フクビ化学工業株式会社

OAフロアFP3000・5000端タップパネル

形状変更のご案内

OAフロア FP3000・FP5000

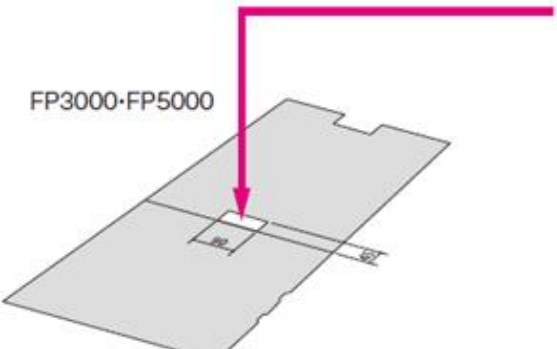
さて、日頃ご愛顧頂いておりますOAフロアFP3000・5000端タップパネルにつきまして
インナーコンセント取付けの際に使用する切欠き部分の形状を変更することになりましたので
ご案内申し上げます。

今回の形状変更に伴い、カタログにてご案内しておりますインナーコンセントが使用できなくなります。
ご利用のお客様には、大変ご迷惑をお掛けいたしますが、何卒、ご理解いただきますよう、よろしく
お願い申し上げます。

インナーコンセント	電力用	電話用
	 インナーコンセント アルミ:NE37600K 樹脂:NE37800K	 インナーコンセント アルミ:NE37601K 樹脂:NE37801K

端タップパネル（開口サイズ 45 mm×90 mm）に
上図のインナーコンセントを使用することはできません。
その他使用可能なインナーコンセントはございません。

FP3000-FP5000

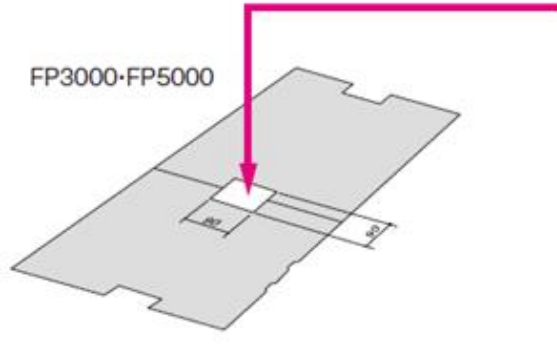
インナーコンセント	電力用	電話用
	 インナーコンセント アルミ:NE37650K 樹脂:NE37850K	 インナーコンセント アルミ:NE37652K 樹脂:NE37852K

端タップパネル（開口サイズ 90 mm×90 mm）に
上図のインナーコンセントを使用することができません。
下図のインナーコンセントをご使用してください。
